**Verslag huishoudelijke elektrische installatie op laagspanning en zeer lage spanning****Algemeen:**

Referentie: 008-20260717-03	Datum controle: 17/07/2026
Keurder: 008

Eigenaar:	Onbekend	EAN-code:	541449400000244733
Adres installatie:	Kersbeek-Dorp 31, 3472 - Kortenaken	Nummer teller(s):	1SAG3105221128
		Distributienetbeheerder installatie:	Fluvius
Datum uitvoering installatie:	☒ Vóór 01/10/1981 ☐ Tussen 01/10/1981 en 01/06/2020 ☐ Vanaf 01/06/2020		
Type:	☒ Wooneenheid ☐ Niet-huishoudelijk ☐ PV ☐ Batterij ☐ Laadpaal

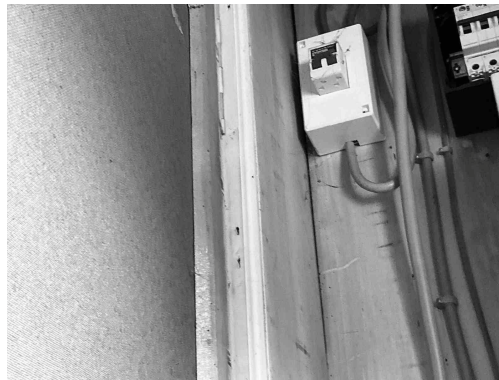
B17 - De voedingsspanning is niet op elk bord vermeld (Boek 1: 3.1.3.3).
Opmerking: Oa bord 1, bord 2

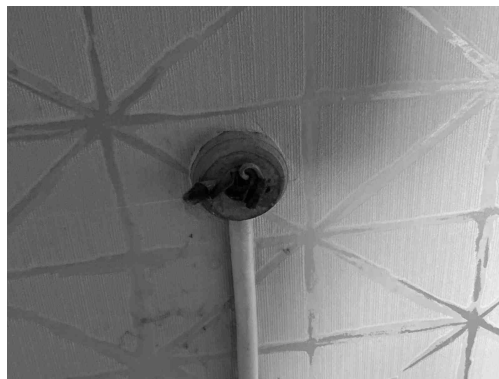
B26 - Het elektrisch bord kon niet gedemonteerd worden (Boek 1: 5.3.5.1).
Opmerking: Oa bord 2 op hoogte geplaatst

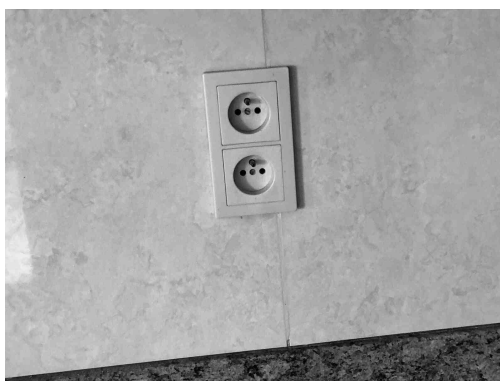
T11 - De contactdozen waarvan de toegekende stroomsterkte maximaal 16A en de toegekende spanning maximaal 250V bedraagt en niet bedoeld zijn voor de voeding van een of meerdere verbruikstoestellen voor een specifiek doel en niet geplaatst zijn in of op schakel- en verdeelborden, beschikken niet of IPXX-D (incl. gemeenschappelijke delen residentieel geheel) (Boek 1: 4.2.2.3/5.3.5.2).

Opmerking: Oa keuken, badkamer, living,...

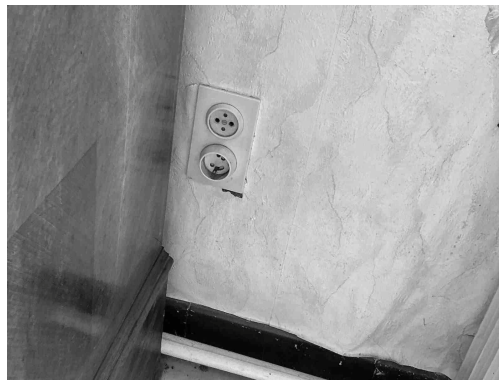
T11 - De contactdozen waarvan de toegekende stroomsterkte maximaal 16A en de toegekende spanning maximaal 250V bedraagt en niet bedoeld zijn voor de voeding van een of meerdere verbruikstoestellen voor een specifiek doel en niet geplaatst zijn in of op schakel- en verdeelborden, beschikken niet of IPXX-D (incl. gemeenschappelijke delen residentieel geheel) (Boek 1: 4.2.2.3/5.3.5.2).

Opmerking: Oa keuken, badkamer, living,...

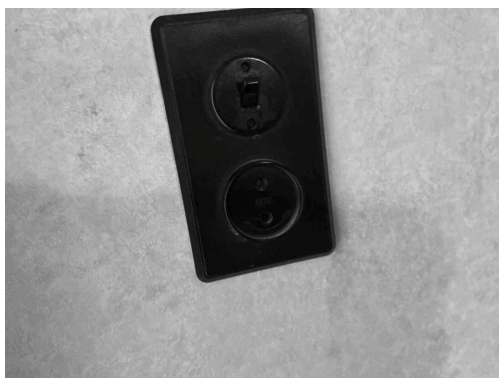
T11 - De contactdozen waarvan de toegekende stroomsterkte maximaal 16A en de toegekende spanning maximaal 250V bedraagt en niet bedoeld zijn voor de voeding van een of meerdere verbruikstoestellen voor een specifiek doel en niet geplaatst zijn in of op schakel- en verdeelborden, beschikken niet of IPXX-D (incl. gemeenschappelijke delen residentieel geheel) (Boek 1: 4.2.2.3/5.3.5.2).

Opmerking: Oa keuken, badkamer, living,...

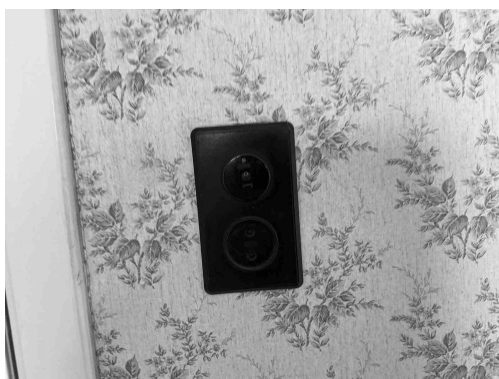
A20 - Er bevindt zich een contactdoos zonder beschermingsgeleider in de elektrische installatie. Deze is niet geplaatst achter een differentieelstroombeschermingsinrichting met grote (max. 30mA) of zeer grote (max. 10mA) gevoeligheid.

Opmerking: Oa keuken, living, slaapkamer 1,...

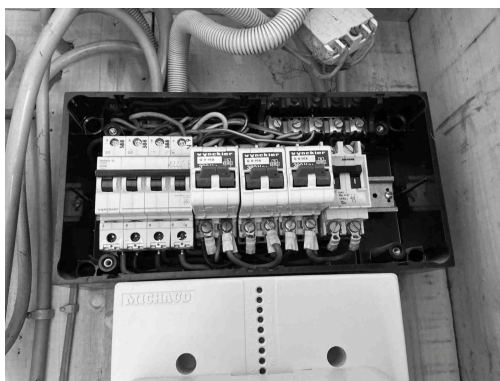
T21 - Het elektrisch materieel is niet geplaatst volgens de voorschriften van de fabrikant/ regels van goed vakmanschap . (Boek 1: 1.4.1.3)

Opmerking: Oa lamp dient bevestigd te worden, contactdoos dient niet voor de toepassing,
